CIRCULAR N° 4

LICITACIÓN PÚBLICA N° 06/ 2025

OBRA: "CONSTRUCCIÓN INSTITUTO ODONTÓLOGICO – DPTO. CAPITAL"

ACLARACIONES CON CONSULTA

ANEXO 7: PLANO DE SOLADOS

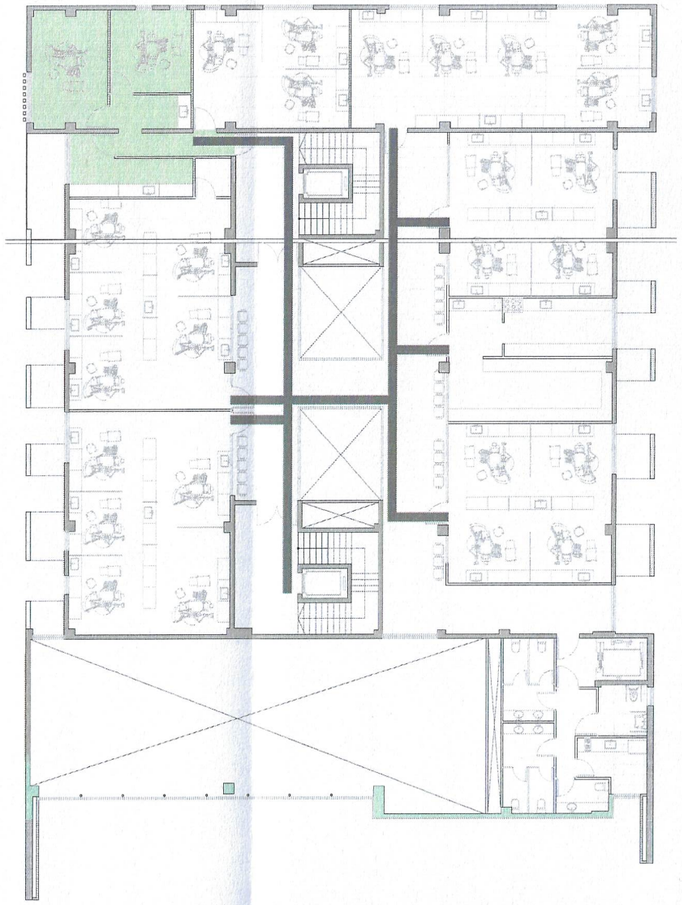
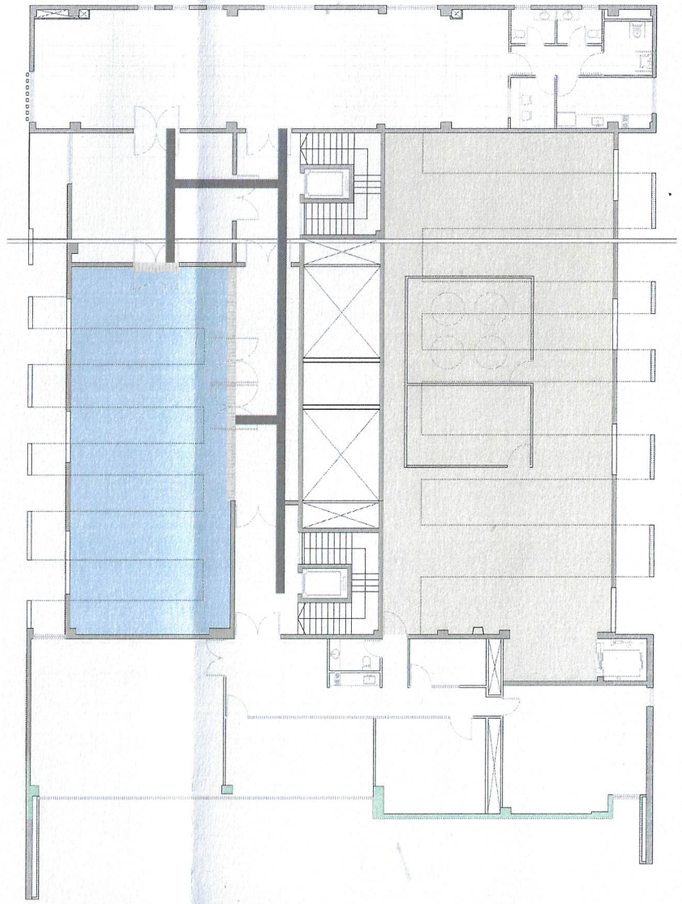
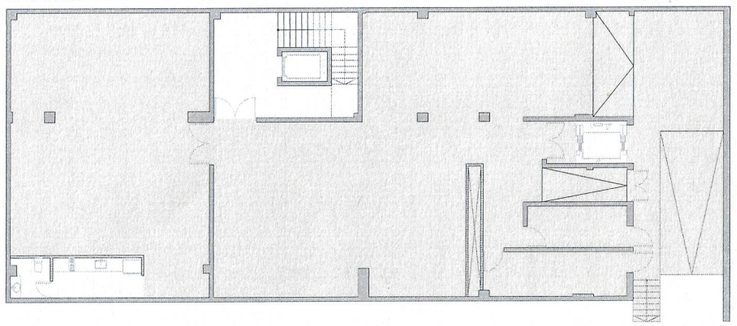
Con respecto al ítem 12.3.15, Losetas podotáctiles: no están indicadas en el exterior en el plano de solados. Por favor indicar.

El ítem "12.1.14 Losetas podotáctiles" en pisos interiores, figura en planilla de locales como que también se colocarán en 1er y 2do piso, pero en plano de solados no figuran, tampoco en planos DWG. Por favor brindar información para terminar de computar este ítem.

Misma situación con el ítem "12.3.15 Losetas Podotáctiles de prevención" correspondiente a pisos exteriores. No hay información acerca de la ubicación de este tipo de solado.

Ver documentación gráfica actualizada: ANEXO 7: PLANO DE SOLADOS.

Ver documentación gráfica actualizada: ANEXO 7: PLANO DE SOLADOS.

Ver documentación gráfica actualizada: ANEXO 7: PLANO DE SOLADOS.
